BMW
MOTORRAD

Service Information 7731900100

SERVICEAKTION beim nächsten Werkstattaufenthalt **UPDATE** SONDERZUBEHÖR KÜHLERSCHUTZGITTER SCHEUER-SCHUTZ NACHRÜSTEN S 1000 RR (K67), M 1000 RR (K66)

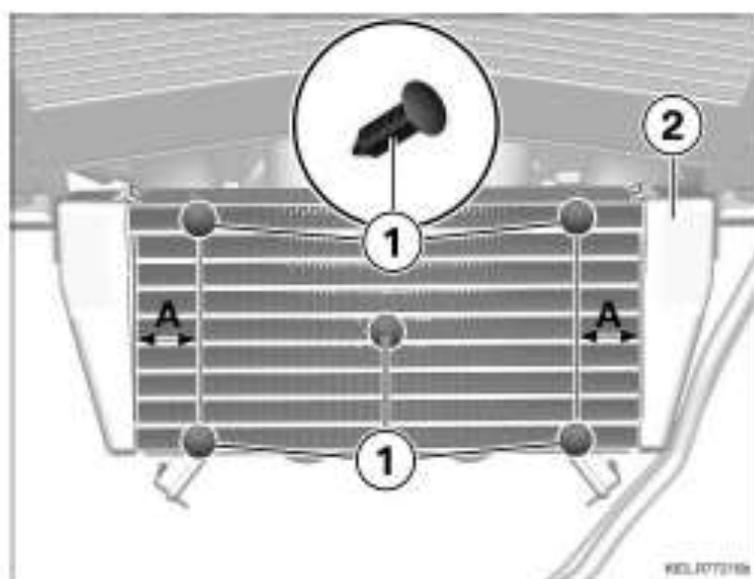
Bei dem Satz Kühlerschutzgitter aus dem Zubehörprogramm von BMW Motorrad kommt es in Einzelfällen zu Scheuerstellen am Ölkühler.

Der Satz Kühlerschutz aus dem Zubehörprogramm von BMW Motorrad darf für die betroffenen Modelle nur noch in Verbindung mit Abstandhaltern verbaut werden.

Hereinkommende Kundenfahrzeuge sind aktiv auf verbaute Kühlerschutzgitter zu überprüfen. Bei betroffenen Fahrzeugen sind die Abstandhalter gemäß der überarbeiteten Reparaturanleitung „77 14 006 – Kühlerschutz einbauen“ (Stand 02.2022) nachzurüsten.

- 5 x Abstandhalter gemäß Vorgabe verbaut
- Kühlerschutzgitter hat Abstand zum Ölkühler oder liegt auf Abstandhalter auf
